# 특용작물 생산 유통 현대화 사업 추진을 위한 땅콩 가공시설 경관심의 조치개혁서

전라남도 신안군 자은면 백산리 633-98번지 외 2필지

# 2024년 제2회 신안군 경관심의 의결사항에 대한 조치계획

## ○ 안건 : 특용작물 생산유통현대화사업(땅콩가공시설)

# 경관심의 조치계획-1

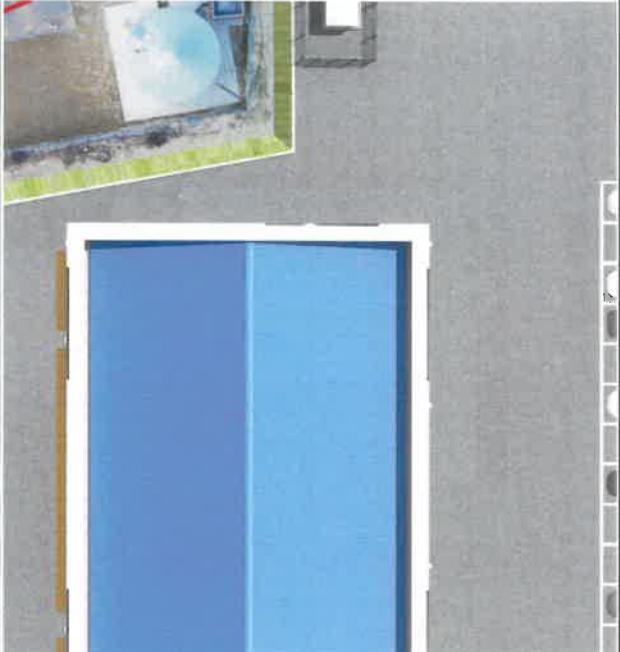
항목	검토결과	조치계획(변영사항)	반영	미반영
지붕 쪽의 오염물 등으로 인한 막힘 현상 등 유지관리 점검을 위한 사다리 설치 검토	<p>○ 배치도 기준 오른쪽 상단 부분에 지붕 유지관리 및 점검을 위한 점검사다리를 설치함.</p>

## 경관심의 조치계획-2

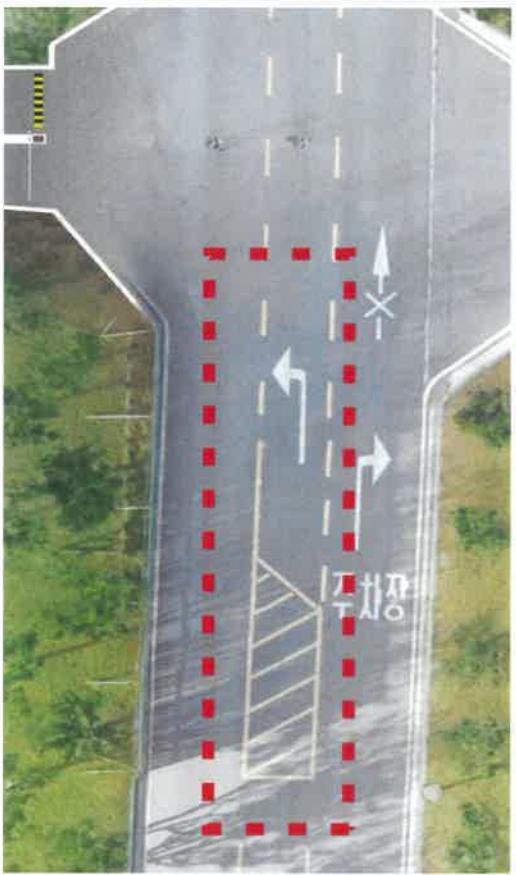
항 목	점토결과	조치계획(변 영사향)	반영	미 반영
	<p>공장 정면·배면부의 출입문에 20cm 높이 방수턱 설치 검토</p> <p>○공장 배면부 기계실 출입문 내부에 20cm 높이의 방수턱을 설치함.</p>	 <p>후</p>  <p>전</p>	 <p>후</p>	 <p>전</p>

## 경관심의 조치계획-4

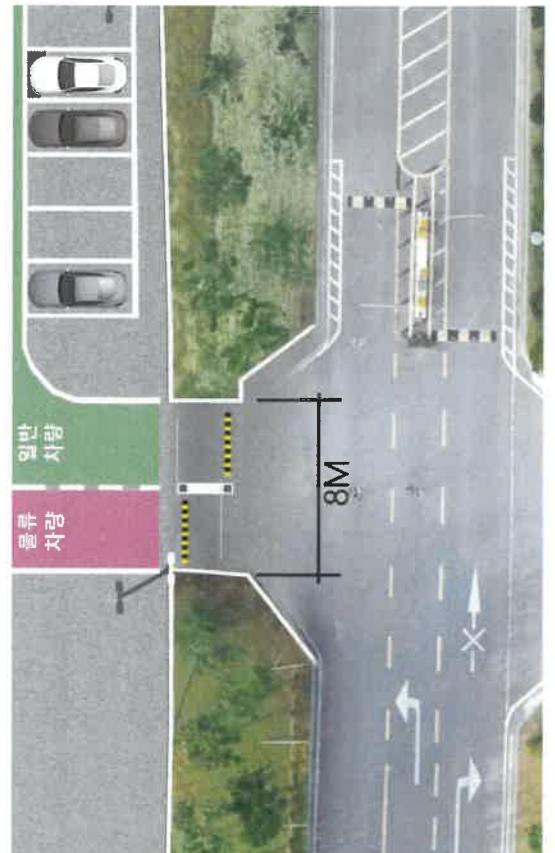
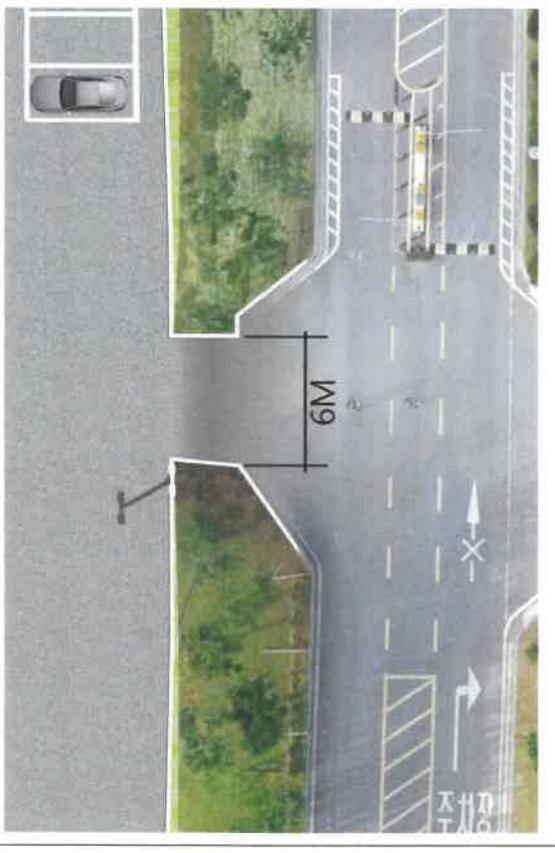
항목	검토결과	조치계획(변 영사항)	반영	미반영
	<p>보행동선 확보를 위하여 일반 주차장과 공장 사이에 횡단보도 설치 검토</p>	<p>○일반주차장 과 공장 사이에 횡단보도를 적용하여 보행동선 확보.</p>		
			전 	후

# 경관심의 조치계획-5

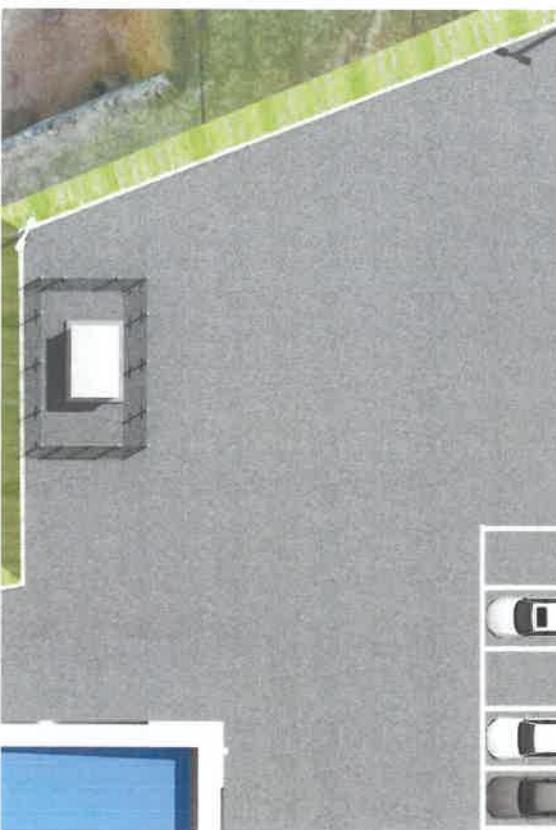
장 목	검토결과	조치계획(변 영사항)	반영	미 반영
사업부지로 진입하는(남 → 북쪽방향) 방법이 현재는 차회전을 할 수 없음 차선도색 및 교통허가를 통해 차회전 진입 가능도록 전면도로의 차선을 차회전 가능하도록 조치 강구 필요함 (향 후 주변 연계 관광지와 병행한 통단보도 필요) : 기존 보행자들의 통행이 단절되지 않도록 주변 가로체계를 고려하여 배치하고, 필요시 공공 보행통로를 계획	<p>○전면도로 안전지대 부분에 차회전 대기차로 확보 및 차회전 진입표시를 적용하여 (도로교통 관할부서 협의예정) 사업부지로 차회전 진입이 가능하도록 조치함.</p>	 	후	전

# 경관심의 조치계획-8

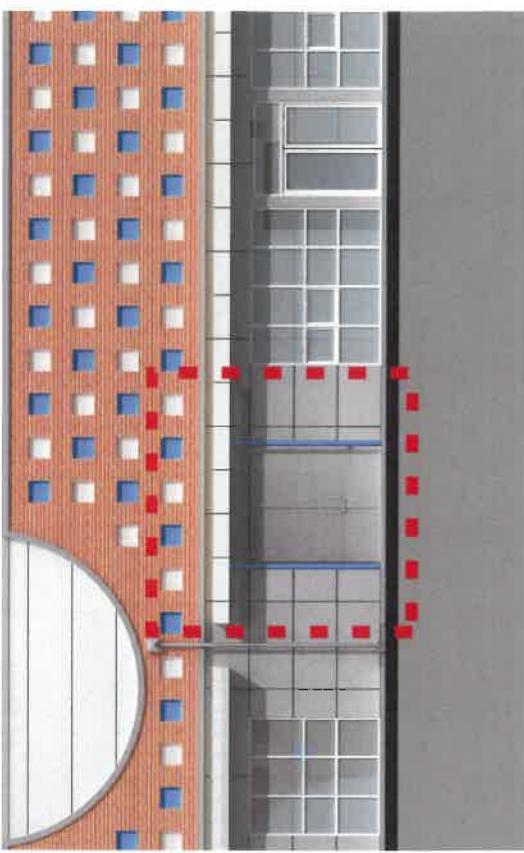
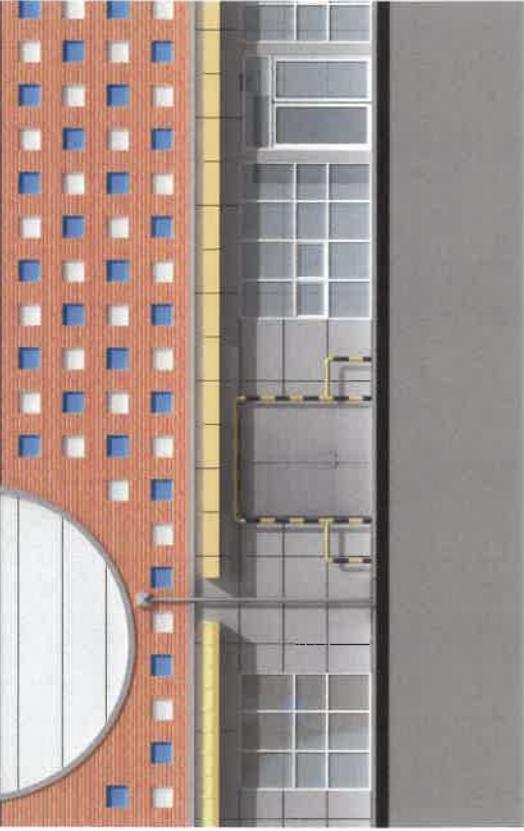
항 목	검토결과	조치계획(변 영 사항)	반영	미 반영
미반영된 외부 공간 계획을 반영하기 위해, 건축물의 진입부 주차장 우측 자투리 공간에 이용자 및 방문자를 위한 조경 및 휴게시설을 설치할 것		<ul style="list-style-type: none"> <li>● 사업부지 우측에 조경 및 휴게시설 적용. (파고라, 합성목재DECK, 잔디블럭, 조경식재)</li> </ul>	 후	 전

# 경관심의 조치계획-9

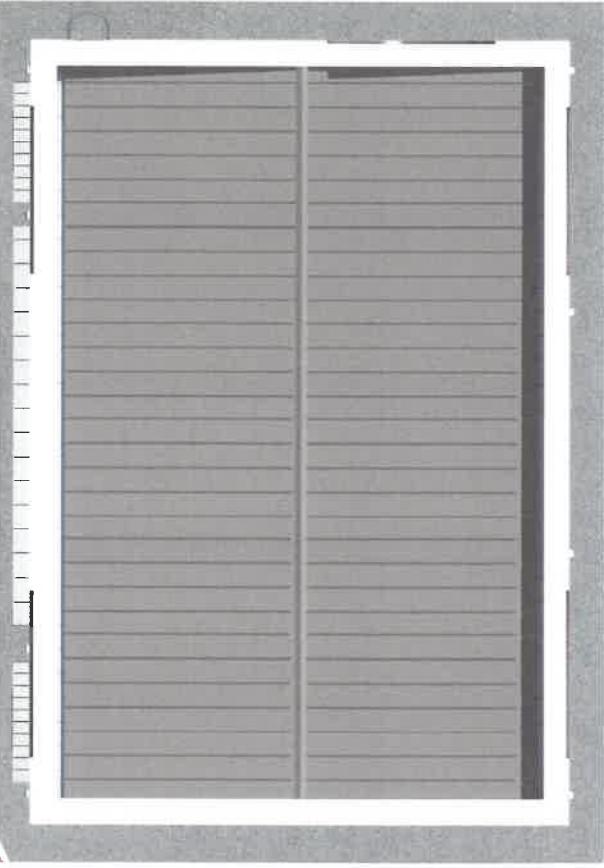
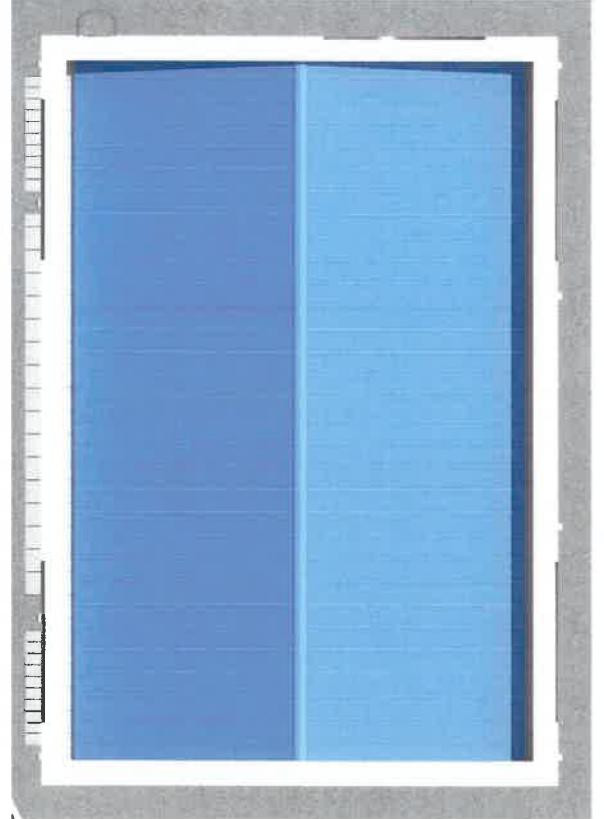
항 목	점토결과	조치계획(번영사항)	번영	미번영
	<p>미번영된 옥외광고물 계획을 반영하기 위해, 건물 입면과 조화로운 옥외 사인 시안을 제시할 것 (신안군공공디자인 매뉴얼을 참고하여 사인 설치 위치, 글자체 글자 크기, 사인의 타입, 색상들을 제시할 것)</p>	<p>○ 옥외광고물 간판에 대한 시안을 제시함.</p>	후

입체간판/ KS N 5/ 나눔바른고딕체
